De: Bouvret Patrice <Patrice.Bouvret@sdis10.fr>
Envoyé: vendredi 2 avril 2021 10:55
À: 'Les Vallées Energie'
Objet: RE: Projet méthanisation Pouan les vallées - Les Vallées Energie

Je me permets de vous poser une nouvelle question. Notre site est actuellement classé en régime ICPE Déclaration 2781. Dans le texte régissant les ICPE 2781 en Déclaration, il est effectivement noté clairement que l'installation (sous-entendu les cuves de méthanisation notamment) peut être située à 200m de la citerne incendie.

Je fais partie de la société Les Vallées Energie, située à Pouan les vallées. Nous développons un projet de méthanisation agricole et avons déposé un projet de permis de construire en 2019, pour lequel vous nous aviez apporté une réponse positive (dossier PC 299 19 W 0002). Je vous prie de trouver en pièce jointe le plan permis de construire de l'époque.

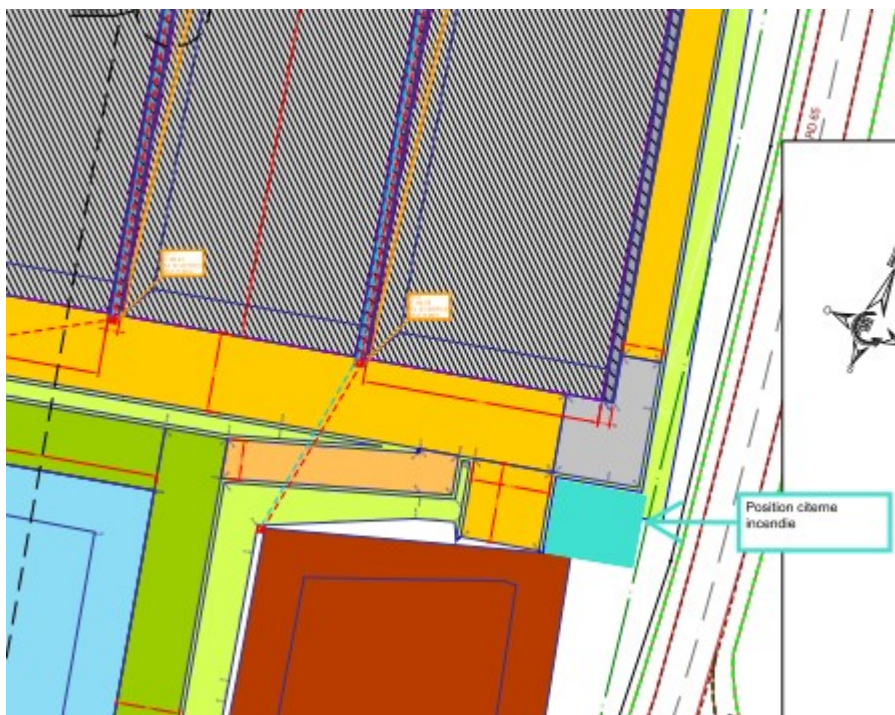
Suite à votre dernier retour concernant le projet de méthanisation agricole sur la commune de Pouan-les-vallées, et notamment la position de la citerne incendie de 120m³, je vous prie de trouver en pièce jointe la position de la citerne incendie qui devrait respecter vos demandes.

La citerne est maintenant installée à environ 135 ml des cuves, à l'arrière des silos.

Par conséquent, la distance de 134 m est validée, toutefois, je maintiens la recommandation de disposer d'un accès direct à la réserve depuis la chaussée.

L'emplacement de la réserve incendie est correct, toutefois, un accès direct à celle-ci depuis la chaussée serait souhaitable.

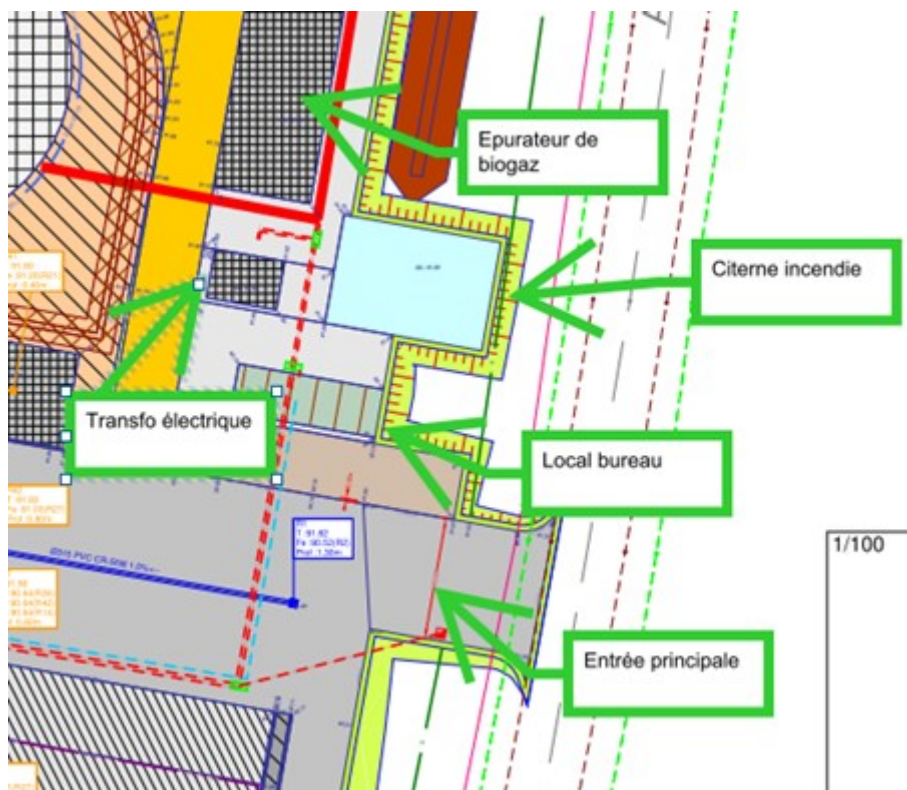
Nous rentrons en phase chantier depuis le début de la semaine et avons dû modifier l'entrée du site. Cela a donc un peu changé l'implantation de la poche incendie. Nous souhaiterions donc refaire un point avec vous concernant son implantation. Vous trouverez en pièce jointe le plan actuel du site.

Pourriez-vous s'il vous plaît nous donner votre avis sur cette implantation?

La prescription n°3 émise par la Capitaine SMOUTS dans l'avis du SDIS 2019-002905 demande à ce que la réserve incendie, pour une raison de distance de sécurité par rapport aux installations de méthanisation, soit positionnée à une distance comprise entre 100 et 200 mètres des cuves de méthanisation, l'emplacement sur le plan d'origine ne respectant pas cette distance.

3	Positionner la réserve incendie à une distance comprise entre 100 et 200 mètres des cuves de méthanisation.	
---	---	--

Cela ne semble toujours pas être le cas dans le nouveau plan présenté, nous ne pouvons donc pas valider cette nouvelle implantation.
